泊発電所3号炉

地盤(敷地の地質・地質構造)に関するコメント回答 (Hm2段丘堆積物の堆積年代に関する検討)

令和2年7月21日
北海道電力株式会社

51M-c 火山灰分析結果

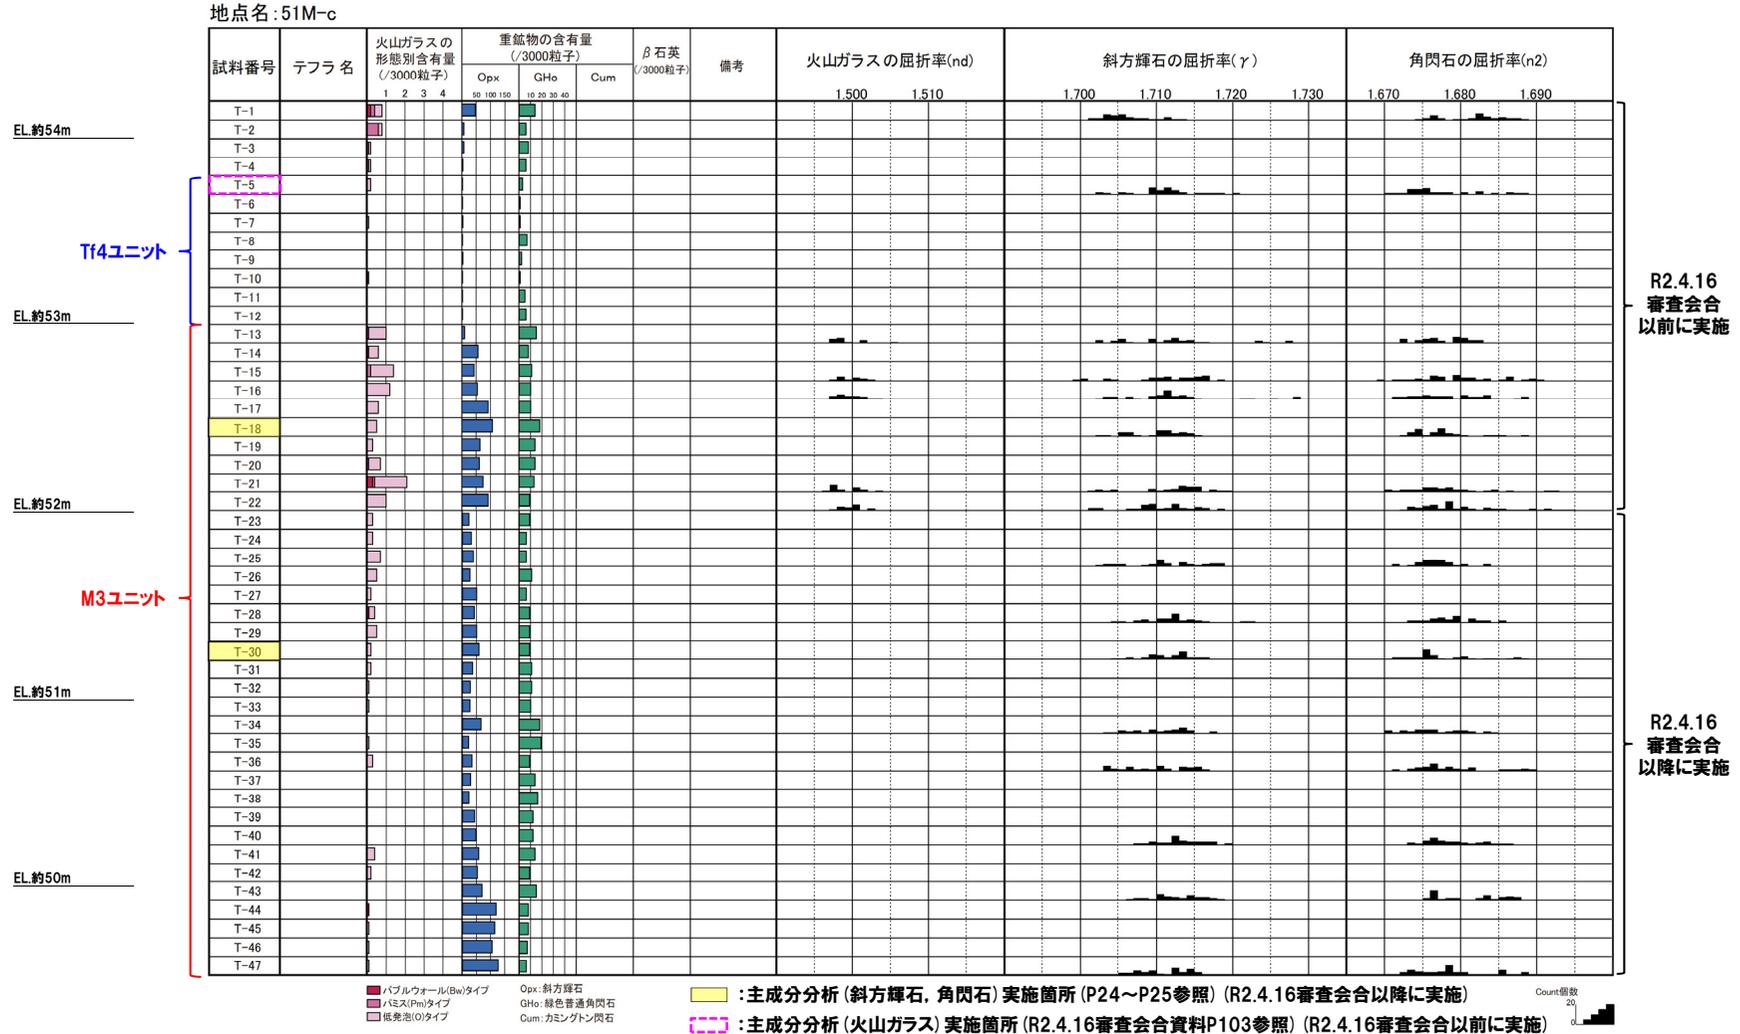
- 開削調査箇所(北側)東部及び開削調査箇所(南側)(開削調査箇所(南側)には、南側壁面の背後法面も含む、以降も同様)において、鉛直方向に連続的に火山灰分析を実施し、ユニット区分(M1ユニット及びM3ユニット)の妥当性を説明すること。

- 重鉱物(斜方輝石及び角閃石)の屈折率測定及び主成分分析の結果, M1ユニット及びM3ユニットに明瞭な差異は認められない。
- 一方, 標高約47m~約49mの範囲においては, 重鉱物のうち, 斜方輝石の含有量が増加する傾向が認められる(次頁緑囲みの範囲)。

壁面写真(解釈線あり)

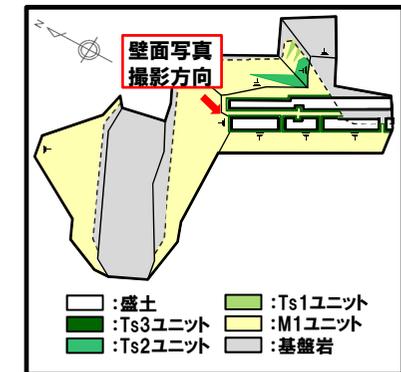
○開削調査箇所(南側)に認められる斜面堆積物(Ts3ユニット)の遷移部について、分布、性状等を詳細に説明すること。併せて、Ts1ユニット及びTs2ユニットの遷移部の有無についても、確認すること。

- 南側壁面に認められるTs3ユニット及び遷移部について、南側壁面の背後法面からの連続性を確認した。
- 南側壁面においても、下位のM1ユニットと明瞭に層相の異なるTs3ユニットが認められ、その基底面(侵食面)は南側壁面の背後法面において認められるTs3ユニットの基底面と連続する。
- 南側壁面において認められるTs3ユニットには、シルト混じり砂の層相を呈し、シルトの偽礫が認められることから、南側壁面の背後法面において認められる遷移部であると考えられる。

○Ts3ユニット(遷移部を含む)は南側壁面から背後法面天端付近へ広く分布しており、上載地層として適用できるものと判断される。
